เรื่อง การตรวจสอบจุดยึดท่อลมเบรกในลอนที่คานขวาง ก่อนส่งมอบรถ	ระบบ
รุ่นรถ รถบรรทุกอีซูซุ KING OF TRUCKS รุ่น FVM และ FVZ	เบรกลม

**การตรวจสอบที่อลมเบรกในตอนที่คานขวางตำแหน่งเฟืองท้ายลูกหน้า ก่อนส่งมอบรถ
สำหรับรถบรรทุกอีซูซุ KING OF TRUCK รุ่น FVM และ FVZ**

ภาพตัวอย่าง จุดยึดท่อลมเบรกที่คานขวางตำแหน่งเพื่องท้ายลูกหน้า

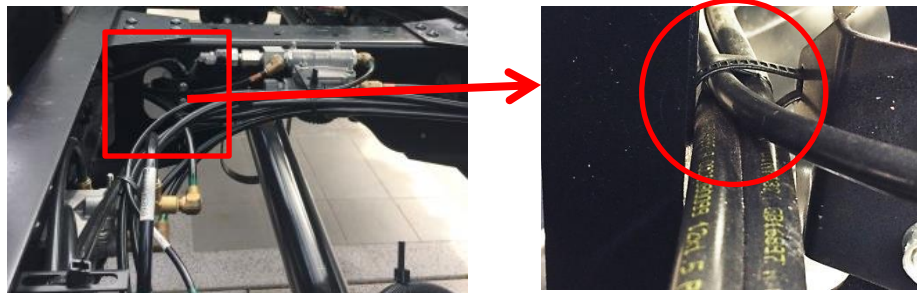
ตามที่บริษัทฯ ได้มีการแนะนำและจำหน่ายรถบรรทุกอีซูซุ ตระกูล F&G ใหม่ KING OF TRUCKS สำหรับรุ่น FVM และ FVZ จากการตรวจสอบรถใหม่ที่เกิดจากโรงงานพบว่า ท่อลมเบรก (ท่อไนลอน) ในรถบางคันอาจเกิดการเสียดสีกับแชสซีส์บริเวณจุดยึดท่อลมเบรกที่คานขวางตำแหน่งเพื่องท้ายลูกหน้า ดังภาพตัวอย่าง

เกิดจากการติดตั้งเข็มขัดรัดท่อลมเบรกจากโรงงาน ที่จุดร้อยท่อลมเบรกที่คานขวางตำแหน่งเพื่องท้ายลูกหน้า มีการรัดท่อลมเบรกหลวมเกินไป อาจทำให้ท่อลมเบรกหย่อนและเสียดสีกับแชสซีส์ได้ ดังนั้น จึงขอความร่วมมือจากศูนย์บริการในการตรวจสอบหากพบที่เกิดลักษณะดังกล่าว ขอให้แก้ไขโดยการจัดตำแหน่งท่อลมเบรก และดึงเข็มขัดรัดท่อลมเบรกที่ตำแหน่งดังกล่าวให้แน่นขึ้นเพื่อไม่ให้ท่อลมเบรกเสียดสีกับแชสซีส์ ดังภาพตัวอย่าง
